Reactie en vragen projectgroep 15 juli 2024
Structuurontwerp Parkstraat 25 juni 2024
Tbv initiatiefnemers

Blok 2

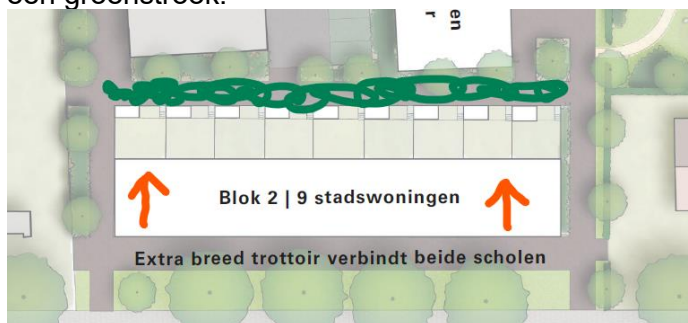
- De rooilijn is naar voren geplaatst waardoor aan de voor- en achterzijde van dit blok een pad tussen de 2 scholen ontstaat. Het is onduidelijk wat nu de route voor de kinderen is. De kans is zeer aannemelijk dat ze via de achterzijde lopen (zo ver mogelijk van de Westerlaan). Voorstel is om het blok verder naar achteren te plaatsen zodat de looproute aan de Westerlaanzijde komt te liggen en de verbinding tussen de 2 scholen beter en royaal tot stand komt.
- Voorbeeld: [Bagijnneweide 21 t/m 31 in Zwolle](#). Dit blok heeft geen achterpad, de tuin ligt ook wat hoger, ik denk op een kelder (splitlevelwoningen). Achter de tuinen ligt een groenstrook.

Blok 3

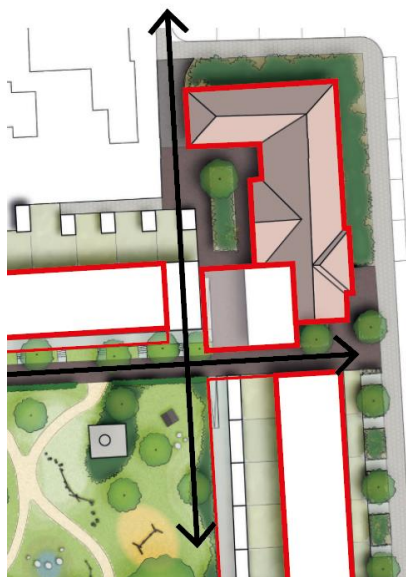
- De plaatsing van dit blok zorgt ervoor dat de looproute tussen de Parkweg en het schoolplein niet lekker erin ligt. Doordat deze hele vleugel van het bestaande gebouw wordt afgebroken ontstaat de mogelijkheid om die route er echt goed in te leggen. Voorstel is om de meest rechter woning van dit blok af te halen. Deze kan aan blok 5 worden gezet. De doorgang verschuift hiermee zodat een rechte doorgaande route ontstaat.

- Deze woningen lijken vrij hoog. De bebouwing wordt in ieder geval hoger dan het bestaande volume. En dat redelijk dicht op de bestaande woningen aan de Parkweg. Dit kan een probleem gaan worden in de vervolgfase.

Inrichting openbare ruimte

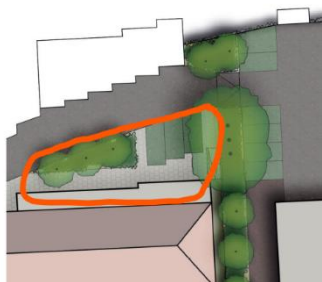
- Dit hoekje hoort bij de school en wordt nu gebruikt als fietsenstalling. Mee eens dat dit verfraaid kan worden, maar dit zal in overleg met de school moeten gebeuren. Er is dan ook een alternatief nodig voor de fietsen.
